Maßnahmen-Nr. BRU005

Kommune Brühl

Straße Römerstraße

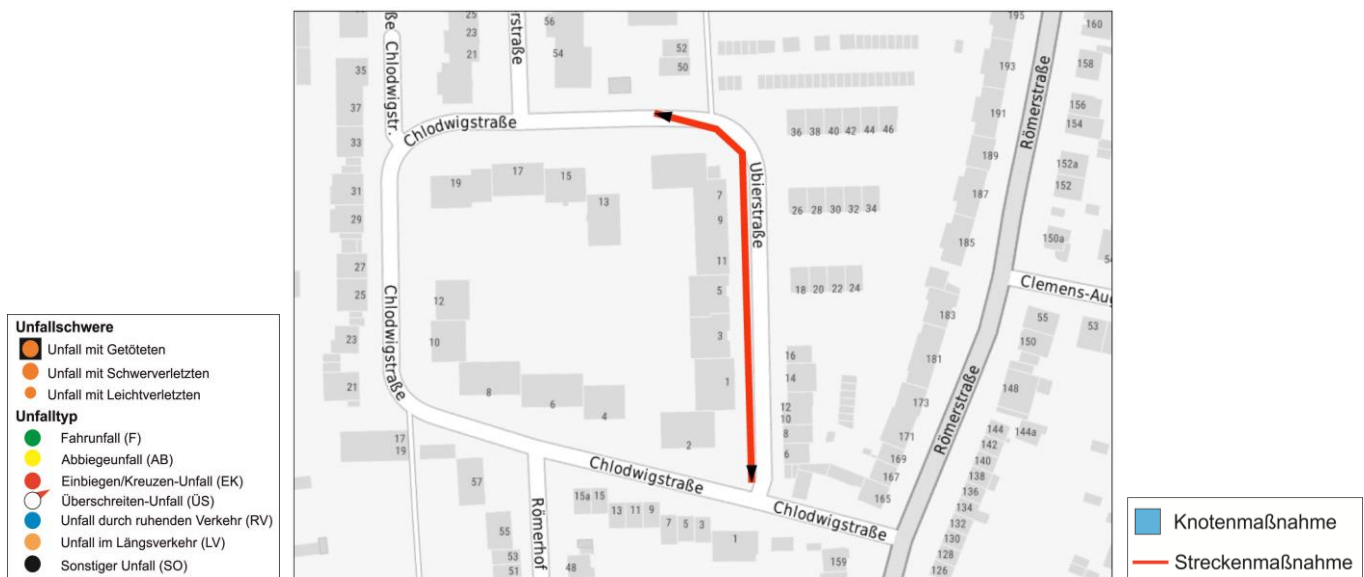
Die Teilnehmenden berichten, dass in diesem Bereich die gefahrene Kfz-Geschwindigkeit häufig höher ist als erlaubt. Die Strecke werde auch als Umfahrung des LSA-Knotenpunktes Römerstraße/Rodderweg genutzt.

"Schleichverkehr" sollte nicht durch Tempo 30-Zonen fahren, dafür müssen die Widerstände erhöht werden. Das kann durch bauliche Maßnahmen der Verkehrsberuhigung oder eine Überwachung der gefahrenen Geschwindigkeiten erreicht werden. Auch könnte geprüft werden, ob die Einbahnstraßenregelung abgeschafft wird, da dies die gefahrenen Kfz-Geschwindigkeiten in der Regel erhöht und aufwändige Maßnahmen zur Sicherung der gegenläufigen Führung des Radverkehrs notwendig werden.

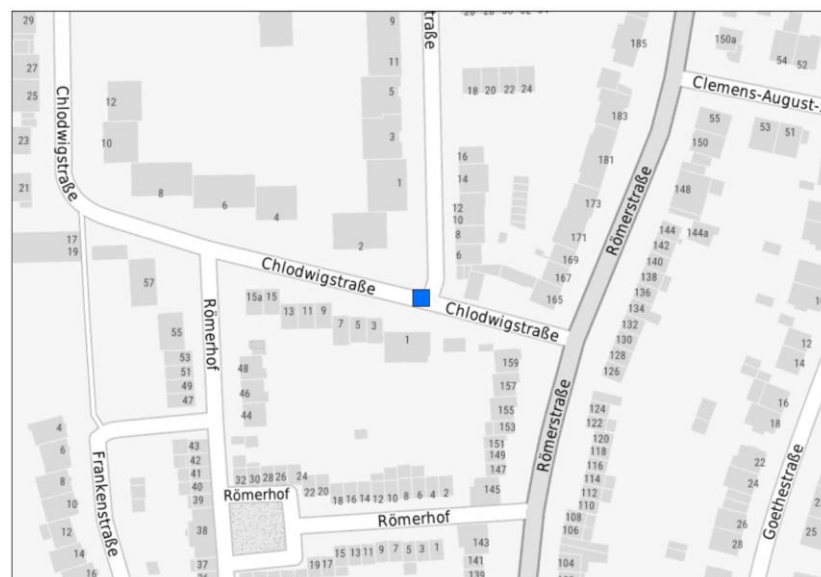
Die direkte Querung der Ubierstraße ist aufgrund der Bepflanzung am Knotenpunkt nicht möglich. Daher müssen Umwege gelaufen werden und die Sicht auf querende Personen ist eingeschränkt. Der Knotenpunkt ist nicht barrierefrei. Die Einfahrt in die Ubierstraße (Einbahnstraße) wirkt aufgeweitet. Die Teilnehmenden bemängeln aufgrund dessen zu hohe Kfz-Geschwindigkeiten beim Einfahren.

Kurzfristig sollte zur Verbesserung der Sicht auf querende Personen die tiefe und mittelhohe Bepflanzung entfernt werden. Mittelfristig sollte der Knotenpunkt umgebaut werden: Die Nebenanlagen sollten verbreitert werden und die Fahrbahn auf das notwendige Maß verengt werden. Es sollte geprüft werden, ob die Seitenräume am Knotenpunkt vorgezogen werden können und der Knotenpunkt insgesamt aufgepflastert werden kann, in der EFA in Kapitel 3.3.6.2 "Kreuzungsgestaltung" wird die Aufplasterung an einem Knotenpunkt mit Rechts-vor-links-Regelung empfohlen. Dies würde die Einfahrtsituation in die Tempo 30-Zone auch infrastrukturell deutlich machen.

Der Umbau muss barrierefrei erfolgen.

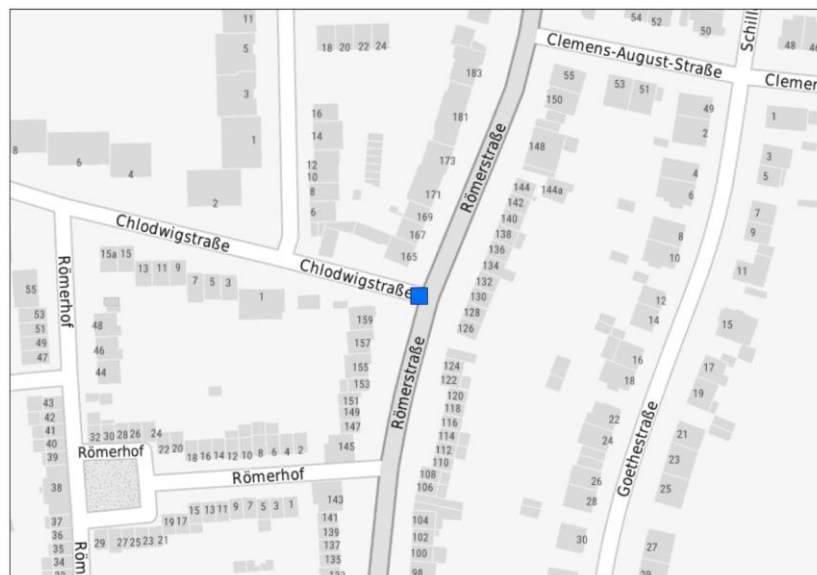
Die Querung für den Fußverkehr ist durch den aufgeweiteten Knotenpunkt mit Mittelinsel gefährlich, da die Vorfahrtsregeln meist nicht bekannt sind. Die Abbiege-Geschwindigkeit ist laut der Teilnehmenden hoch und ist eine zusätzliche Gefahr für den querenden Fußverkehr. Außerdem sind die Bordsteine nicht abgesenkt.

Kurzfristig sollte zur Sicherung des Radverkehrs, aber auch des querenden Fußverkehrs der Schutzstreifen am Knotenpunkt rot eingefärbt werden, was eine Verringerung der Abbiegegeschwindigkeit zur Folge haben kann. Mittelfristig sollte der Knotenpunkt umgebaut werden: Die Nebenanlagen sollten verbreitert und die Fahrbahn auf das notwendige Maß verengt werden. Es sollte geprüft werden, ob eine Teilaufpflasterung oder eine Gehwegüberfahrt realisiert werden kann, in der EFA in Kapitel 3.3.6.1 "Gestaltung von Einmündungen" werden die Teilaufpflasterung oder die Gehwegüberfahrt empfohlen. Dies würde ebenfalls die Einfahrtsituation in die Tempo 30-Zone auch infrastrukturell deutlich machen. Der Umbau muss barrierefrei erfolgen.

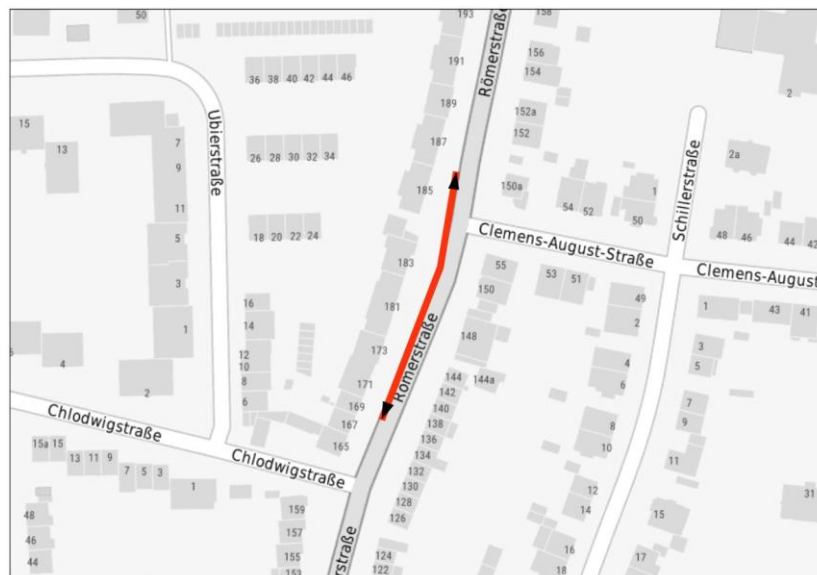
Die Römerstraße weist eine hohe Kfz-Belastung von rund 17.000 DTV auf, folglich ergeben sich für zu Fuß Gehende lange Wartezeiten und eine hohe Unsicherheit beim Queren. Hier queren nach Aussage der Teilnehmenden auch viele Schulkinder. Die Mittelinsel weist die Regelmaße von 4,00 m Breite und 3,00 m Tiefe nicht auf und es fehlt das taktile Leitsystem AUF der Mittelinsel. Auf der Westseite der Römerstraße wird auf dem als Sperrfläche markierten, ehemaligen Parkstreifen geparkt. Das erschwert die Sichtbeziehungen.

Kurzfristig sollte die Mittelinsel verbreitert und die taktilen Leitelemente auf der Mittelinsel nachgerüstet werden. Das Kfz-Parken sollte über das Setzen von Pollern nachhaltig verhindert werden.

Mittelfristig sollte aufgrund der hohen Verkehrsbelastung geprüft werden, ob hier eine Fußgänger-Lichtsignalanlage installiert werden kann, da die nächsten gesicherten Querungen mit Lichtsignalanlagen mehr als 200 m entfernt sind. Ggf. kann eine Querungshilfe hier durch eine neue LSA am Knotenpunkt mit der Clemens-August-Straße ersetzt werden.

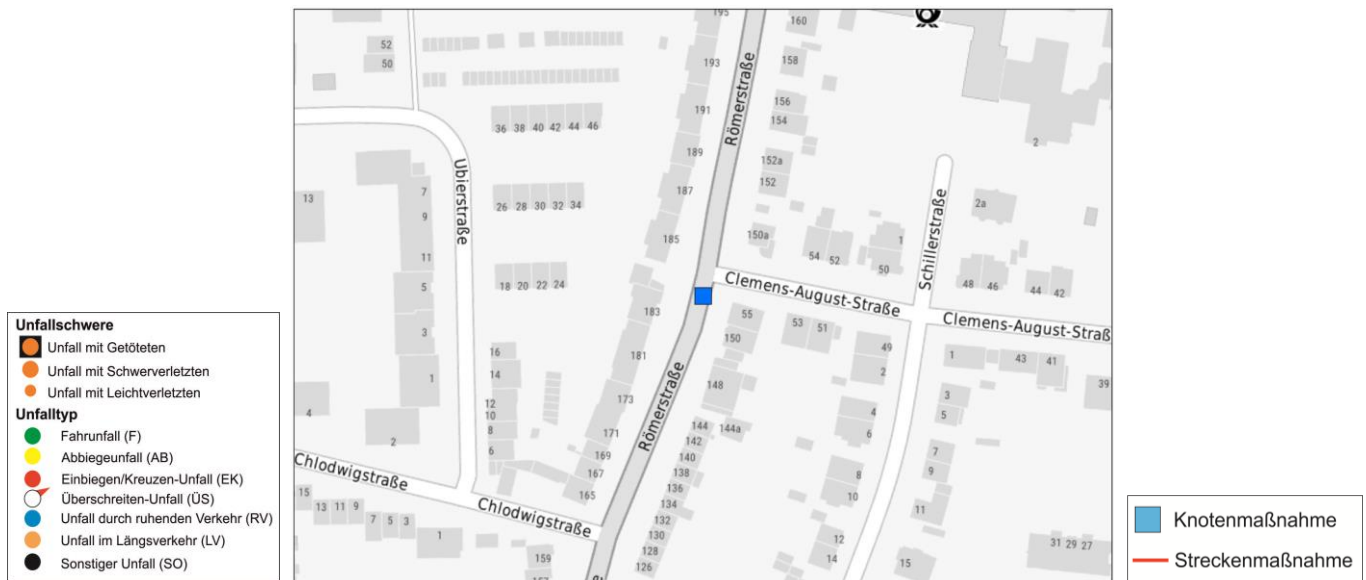
Eine Fußverkehrsquerung ist an diesem Knotenpunkt nicht vorgesehen, auch der linksabbiegende Radverkehr ist nicht berücksichtigt.

Es sollte geprüft werden, ob hier eine LSA eingerichtet werden kann, die den Fußverkehr barrierefrei und sicher queren lässt.

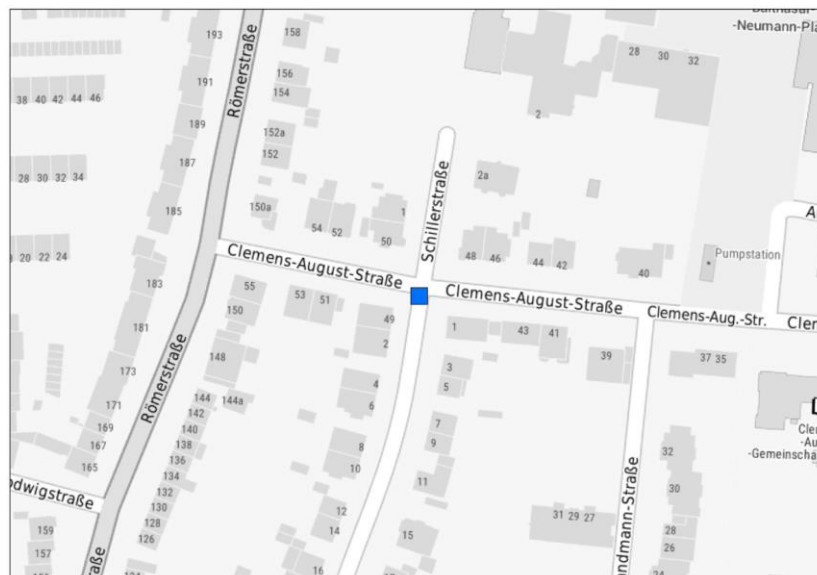
Die Querung der Goethestraße ist nicht barrierefrei, da die Borde nicht abgesenkt sind. Einige Teilnehmenden bemängeln die hohe Geschwindigkeit der ausfahrenden Fahrzeuge.

Als kurzfristige Maßnahme sollte hier die Einrichtung eines Doppelbords zur barrierefreien Querung geprüft werden. Mittelfristig kann ein Umbau in eine Gehwegüberfahrt oder eine Aufpflasterung empfohlen werden.

Maßnahmen-Nr. BRU007

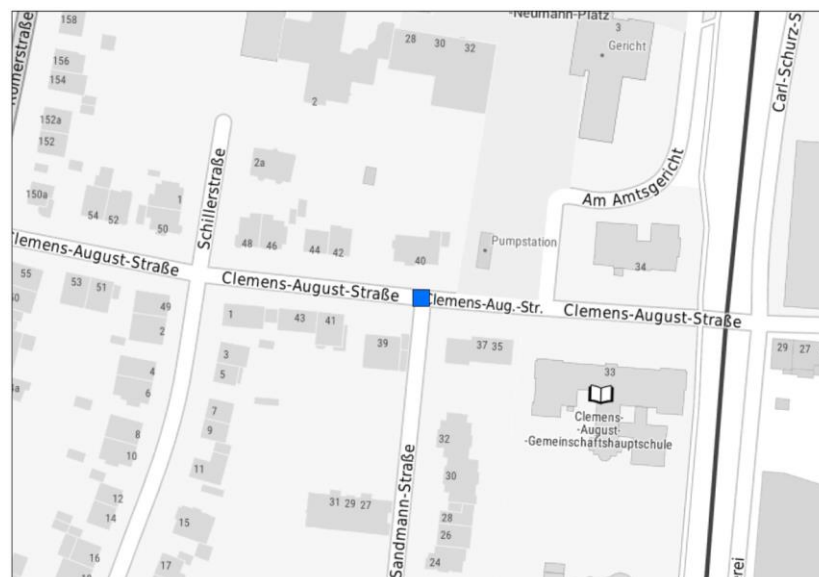
Dieser Knotenpunkt liegt auf einer zentralen Nord-Süd-Nahmobilitätsachse in unmittelbarer Nähe der Clemens-August-Schule. Die Teilnehmenden berichten, dass hier die Geschwindigkeit von Tempo 30 häufig nicht eingehalten werde.

Hier sollte geprüft werden, ob die auch für die Schulwegsicherung wichtige Querungsstelle über einen FGÜ gesichert werden kann. Die R-FGÜ-Spielräume sollten nach den NRW-Empfehlungen für den Einsatz und die Gestaltung von FGÜ genutzt werden, es sollten keine harten Grenzwerte für zu Fuß Gehende und Kfz angewandt werden. Dadurch würde auch die gefahrene Kfz-Geschwindigkeit reduziert werden.

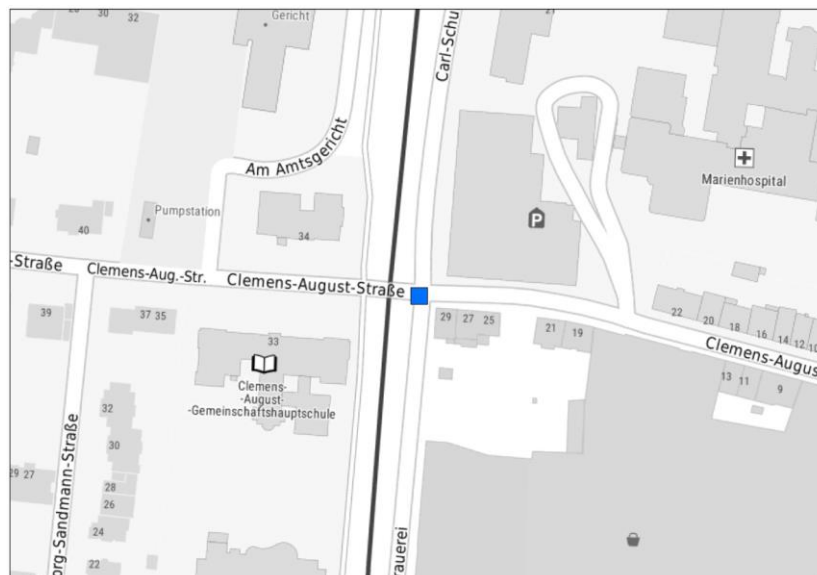
Dieser Knotenpunkt liegt in unmittelbarer Nähe zum BÜ. Aus diesem Grund muss ein Rückstau auf die Gleise in jedem Fall verhindert werden. Der FGÜ konnte nur errichtet werden, weil über die Einbahnstraße der Verkehr in den Knotenpunkt ausschließlich einfährt. Alle Knotenpunktsäste weisen heute bereits LSA auf, die bei sich schließendem BÜ aktiviert werden.

In der Zeitspanne, in der die LSA aufgrund des geschlossenen BÜ Rundum-Rot zeigt, könnte für zu Fuß Gehende eine Diagonalquerung möglich werden. Grundsätzlich wäre es auch möglich, dass zu Fuß Gehende das Rundum-Grün (und das Rundum-Rot für Kfz) anfordern könnten, auch wenn der BÜ offen ist.

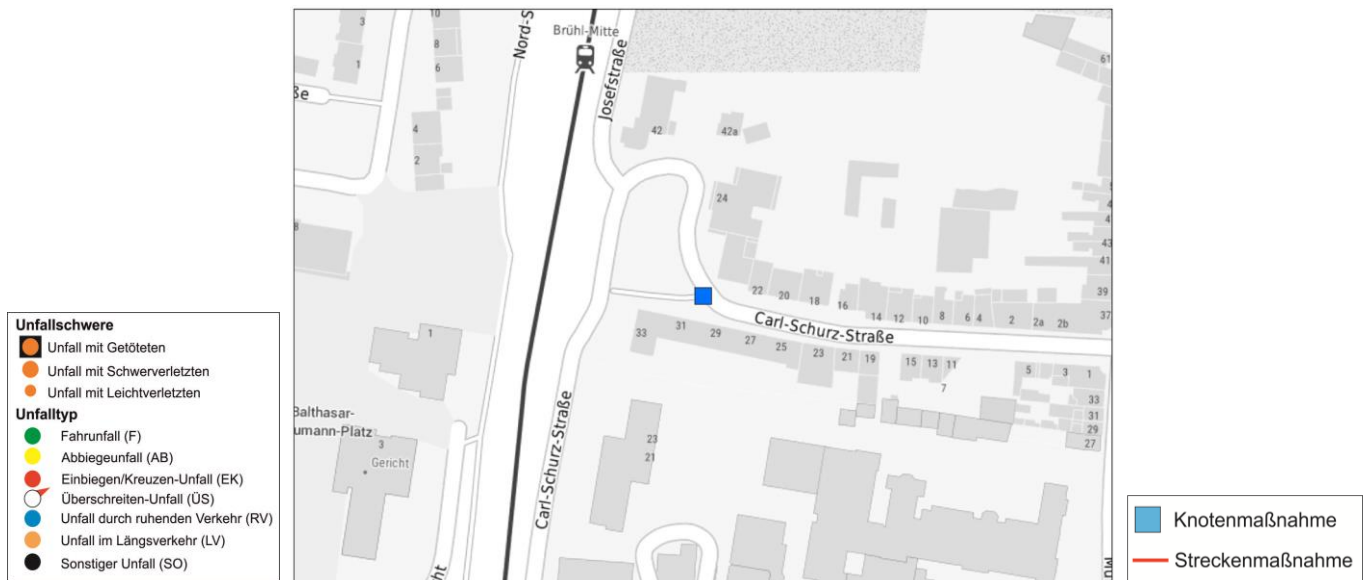
An den Engstellen und durch die Steigung kommt es laut Aussagen der Teilnehmenden zu Konflikten zwischen Fuß- und Radverkehr. Auf der Carl-Schurz-Straße ist ein Shared Space-Bereich angedeutet, hier kommt es nach Aussagen der Teilnehmenden zu Konflikten mit dem Kfz-Verkehr und kreuzendem Fuß- und Radverkehr.

Die Kommunikation zur gegenseitigen Rücksichtnahme soll intensiviert und verbessert werden, ein Kommunikationskonzept befindet sich zum Zeitpunkt der Begehungen in der Ausschreibung.

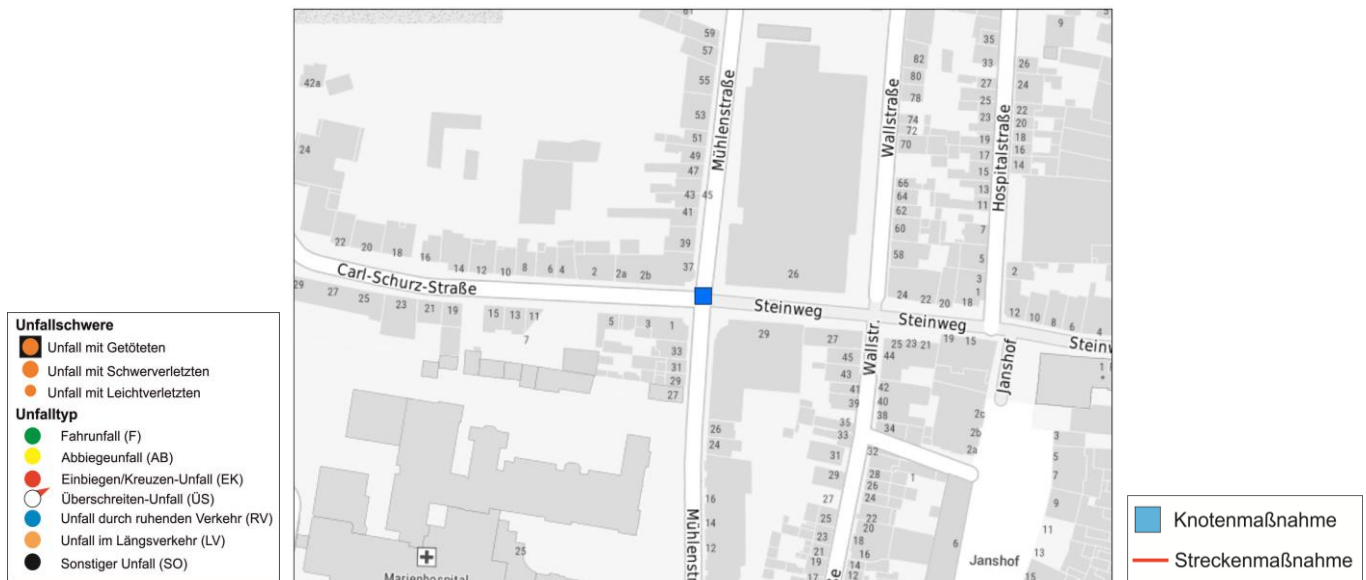
Die Straßenraumgestaltung ist nicht eindeutig. Es wird nicht intuitiv erkenntlich, dass hier ein Verkehrsberuhigter Bereich beginnt. Im jetzigen Zustand werden die Verkehrszeichen schnell übersehen, was zu hohe Geschwindigkeiten zur Folge hat.

Das Verkehrszeichen Verkehrsberuhigter Bereich sollte sichtbarer gemacht werden. Zusätzlich könnten Piktogramme auf der Fahrbahn angebracht werden.

Auch sollte die Kommunikation zur gegenseitigen Rücksichtnahme verbessert werden.

Es bleibt zu empfehlen, dass die infrastrukturelle Straßenraumgestaltung die Anordnung deutlich widerspiegeln sollte, so dass intuitiv erkennbar ist, wenn eine Tempo 30-Zone oder ein Verkehrsberuhigter Bereich erreicht wird; vor allem die Eingangstore sollte eine auffällige, stadtwweit möglichst einheitliche Gestaltung erhalten.

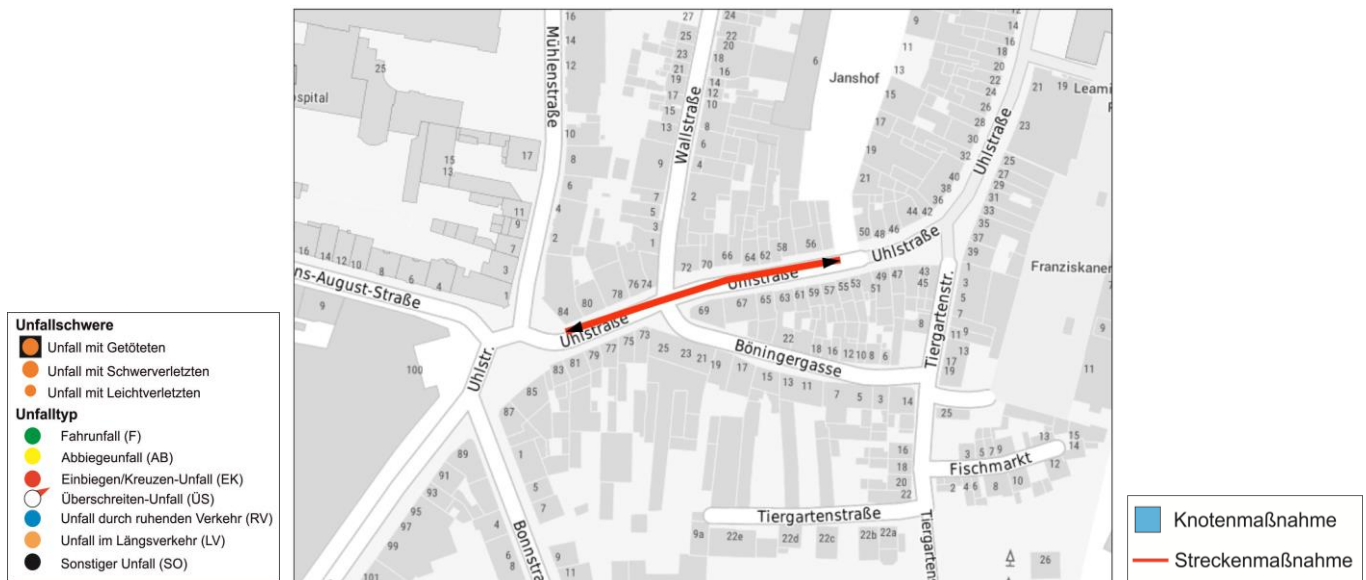
Die Barrierefreiheit ist durch Kundenstopper, parkende Kfz, Fahrräder und andere temporäre Barrieren eingeschränkt.

Die Barrierefreiheit sollte durch eine Freihaltung der Gehbahnen gesichert werden. Hierzu sollten Mobilierungsflächen definiert und dessen Einhaltung kontrolliert werden.

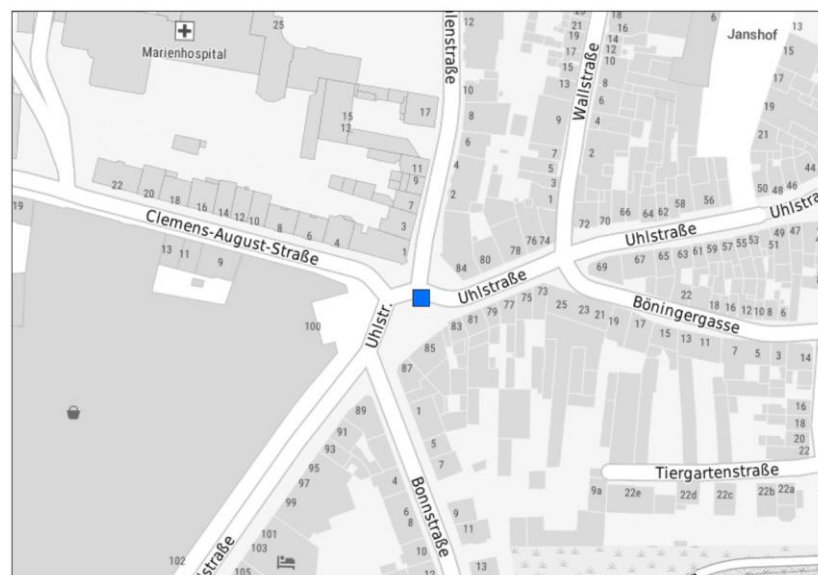
Am Stern fahren die Kfz zu schnell. Die Aufteilung der Verkehrsflächen in Fahrbahn und Nebenanlage scheint dem Gedanken des Shared Space zu widersprechen. Ein Queren der Fahrbahn ist aufgrund der angebrachten Gitter nicht mehr überall möglich. Die Begrünung und Möblierung der Gastronomien schränkt die Sicht zusätzlich ein.

Es sollte geprüft werden, ob die Gitter wieder entfernt werden können, um den Shared Space Charakter zu stärken. Die Flächen, die die Gastronomie zur Begrünung und Möblierung nutzen darf, sollten genau definiert werden. Zudem ist zu prüfen, ob Zufahrten zum Stern baulich verschmälert werden können, eine Idee wäre die bauliche Herstellung einer einstreifigen Zufahrt zum Stern, wobei der Gegenverkehr aus dem Stern kommend Vorfahrt hätte. Dies hätte eine Geschwindigkeitsreduzierung für Kfz zur Folge. An den Einfahrten könnten auch Radabstellanlagen platziert werden.

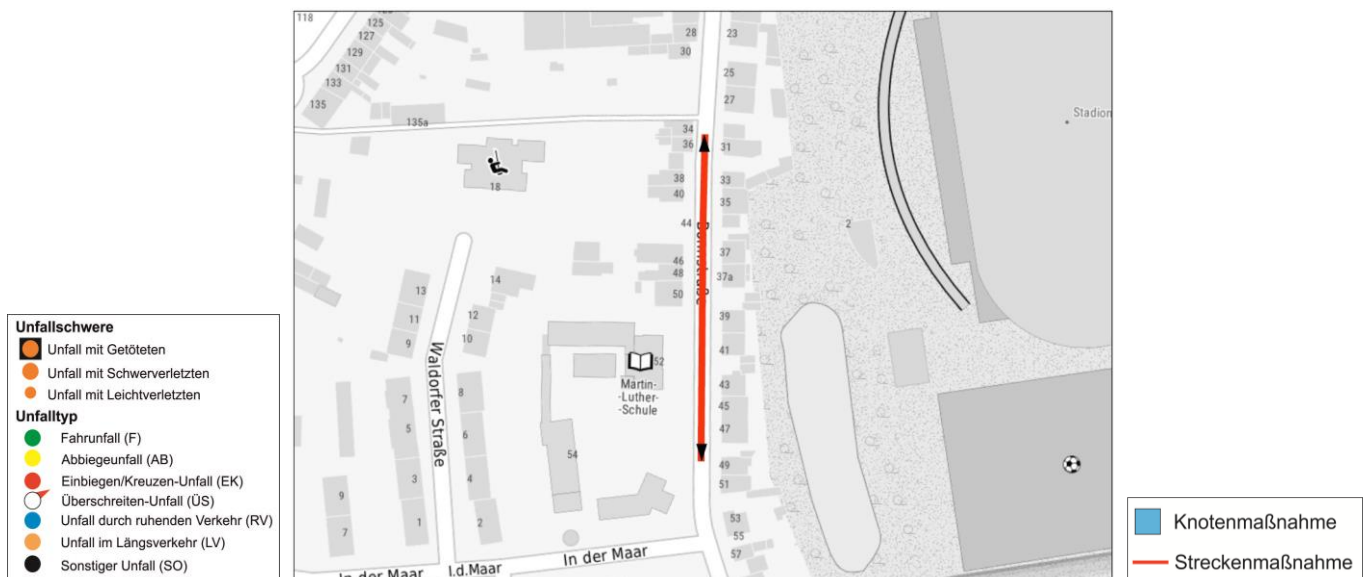
Auf der Bonnstraße und in der Straße In der Maar herrscht zu Schulzeiten ein hoher Elterntaxi-Verkehr. Dies hat zur Folge, dass zu Fuß gehende Kinder durch rangierende, parkende und haltende Kfz gefährdet werden.

Es sollte geprüft werden, ob und wo Elternhaltestellen definiert werden können. Alternativ kann über eine temporäre Straßensperrung der Straße In der Maar nachgedacht werden (Schulstraße). Durch die Kommunikation mit Schulen, Eltern und Anwohnenden über die Verkehrssituation sollten die verschiedenen Akteure für das Thema sensibilisiert werden. Dies steigert auch die Akzeptanz von Maßnahmen.

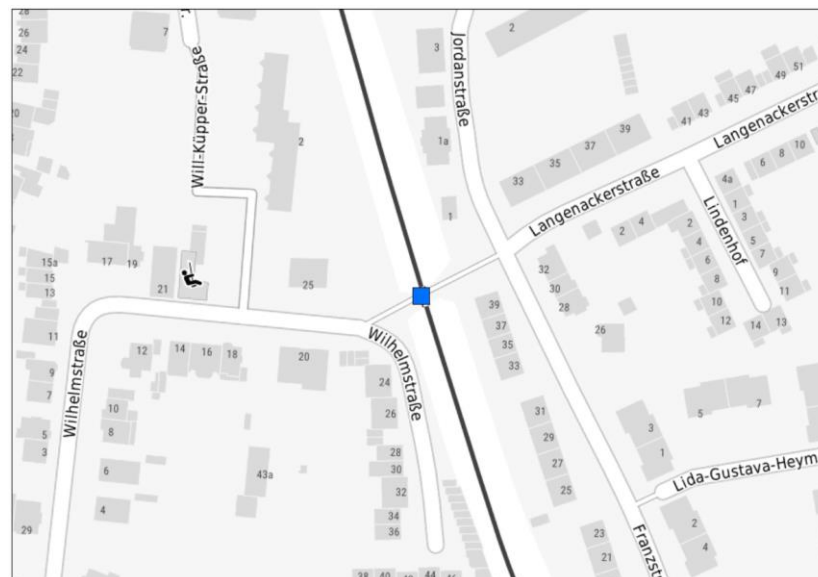
Das "Drängelgitter" wird von manchen Teilnehmenden als nicht notwendig erachtet. Die Stadtverwaltung berichtet, dass es auf Betreiben von Anwohnenden errichtet wurde, um durchfahrende Mofas abzubremsen. Die Teilnehmenden berichten, dass der Zugang zur Unterführung häufig zugeparkt werde.

Die Stadtverwaltung sollte prüfen, ob die Umlaufsperrung ganz entfernt werden kann. Eine Durchfahrsperrung muss nicht neu gesetzt werden, da der Pfosten auf der anderen Seite diese Funktion übernimmt.

Das Parken sollte in der Wilhelmstraße entweder durch die Ausweisung einer Parkzone geordnet oder durch Sperrflächenmarkierung unterbunden und ggf. gGeahndet werden
